ROMANIA  
JUDETUL CONSTANTA  
MUNICIPIUL CONSTANTA  
CONSILIUL LOCAL

## H O T A R Â R E

pentru îndreptarea erorii materiale din HCL nr. 121/2013  
privind aprobarea Planului Urbanistic Zonal stațiunea Mamaia  
- modificare HCL nr. 129/2001, teren în suprafață de 207,74 ha,  
aparținând persoanelor fizice, juridice,  
domeniului public și privat al Municipiului Constanța

extras HCL nr. 121/2013 - plan reglementări (parte desenată)

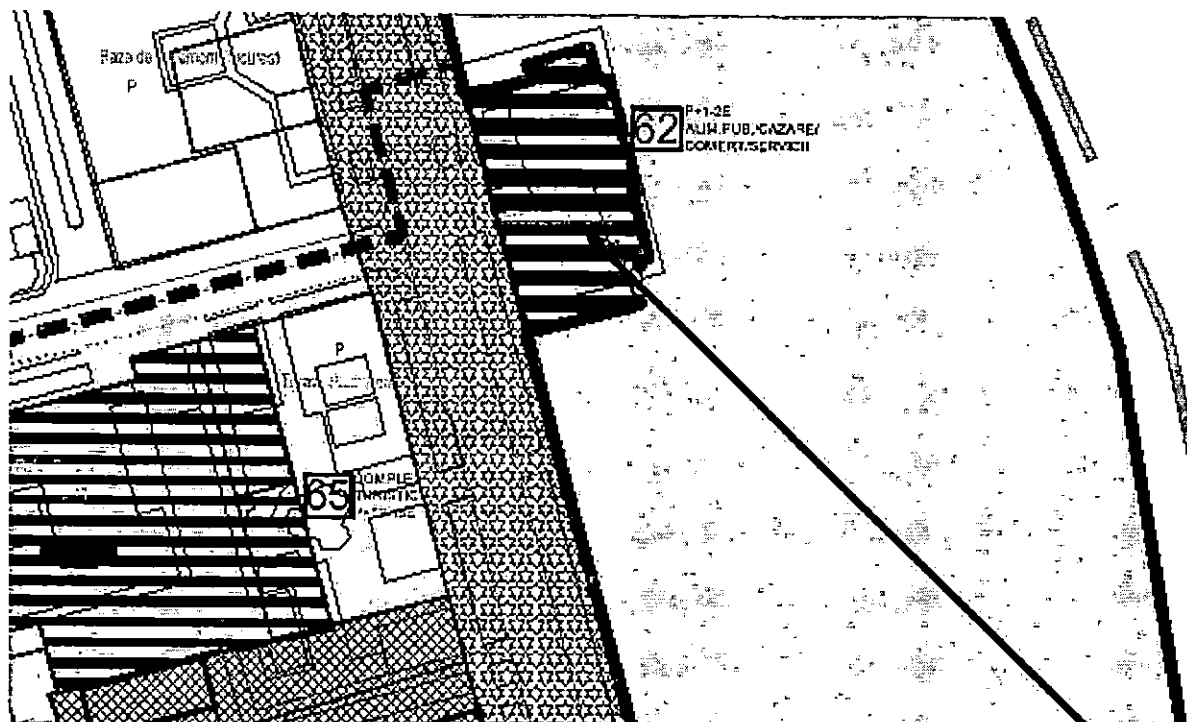
**Art. 1** - Se aprobă îndreptarea erorii materiale din cuprinsul documentației anexă la HCL nr. 121/2013, în sensul că prevederile din Regulamentul local de urbanism din tabelul pentru zona A poziția 62 și poziția 64 se înlocuiesc reciproc, conform imaginii de mai jos, astfel încât poziției 62 din zona A din planul de reglementări (partea desenată) să îi corespundă poziția 62 (Restaurant Tomis - plajă) din tabelul pentru zona A din Regulamentul local de urbanism (partea scrisă):

62	Restaurant Tomis - plaja	Alimentatie publica, P+T	P+1-2E, Alim. publica, comert, servicii, cazare POT=40-70% (cladiri noi) POT - se mentine in cazul supraetajarii
63	Zona h. Dorna	Vila turistica P+1-2	Vila turistica P+4-5-6, POT max. 50%
64	Zona h. Tomis - gradinita	Vila P+3-4	Vila P+4-5 (intrare in legalitate) POT - se mentine

extras HCL nr. 121/2013 - plan reglementări

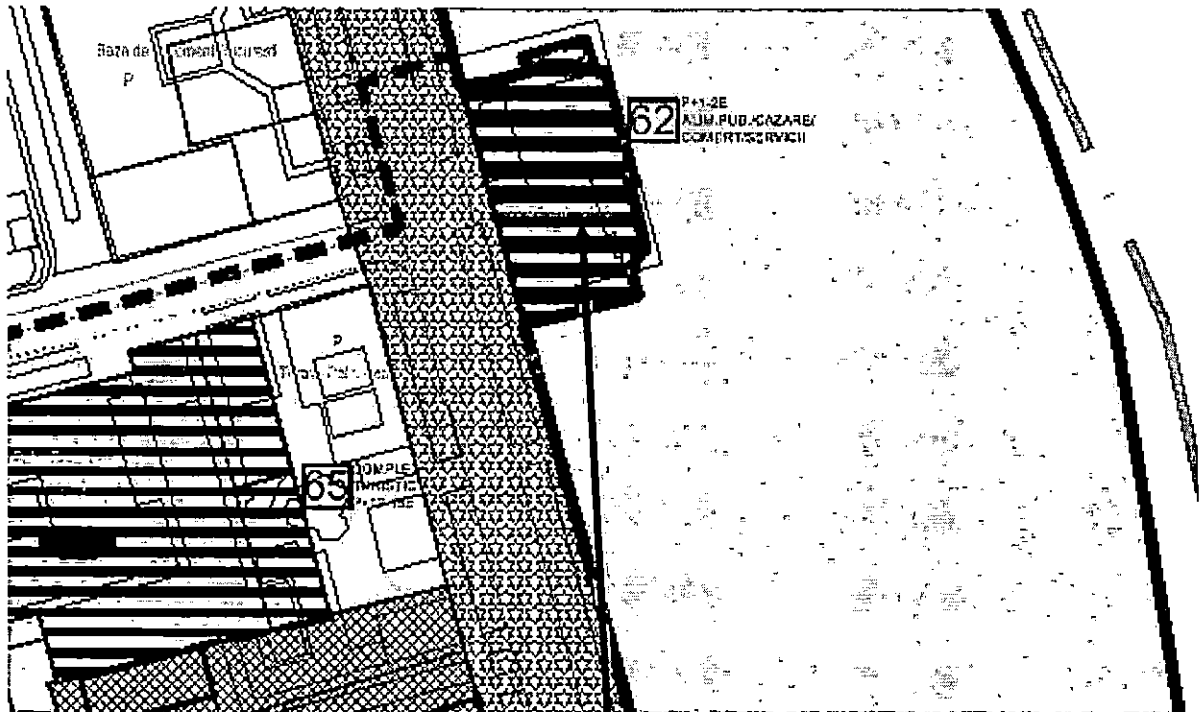
- ❖ solicitarea 54589/30.03.2018 de emitere a certificatului de urbanism - construire imobil S+P+5E+terasă circulabilă - apartamente de vacanță cu alimentație publică la parter, stațiunea Mamaia, zona bufet Tomis;
- ❖ situația de fapt în care, potrivit PUZ aprobat prin HCL nr. 121/2013 privind actualizare PUZ Mamaia conține prevederi contadictorii referitoare la reglementările urbanistice în partea scrisă față de partea desenată:
  - planul reglementări aferent PUZ conține informații contradictorii referitoare la regimul maxim de înălțime permis și funcțiuni față de prevederile din Regulamentul local de urbanism:

61	Hotel Restaurant Histria	Tern Ilber	Extindere cu Terasa Alim.publica
62	Zona h. Tomis - gradinita	Vila P+3-4	Vila P+4-5 (Intrare in legalitate) POT - se mentine
63	Zona h. Dorna	Vila turistica P+1-2	Vila turistica P+4-5-6, POT max. 50%
64	Restaurant Tomis - plaja	Alimentatie publica, P+T	P+1-2E, Alim. publica, comert, serviciu, cazare POT=40-70% (cladiri noi) POT - se mentine in cazul supraetajarii

Reglementare poz. 62

Reglementare corectă conf. localizării terenului (zona plajă)

62	Restaurant Tomis - plaja	Alimentatie publica, P+T	P+1-2E, Alim. publica, comert, servicii, cazare POT=40-70% (cladiri noi) POT - se mentine in cazul supraetajarii
63	Zona h. Dorna	Vila turistica P+1-2	Vila turistica P+4-5-6, POT max. 50%
64	Zona h. Tomis - gradinita	Vila P+3-4	Vila P+4-5 (intrare in legalitate) POT - se mentine
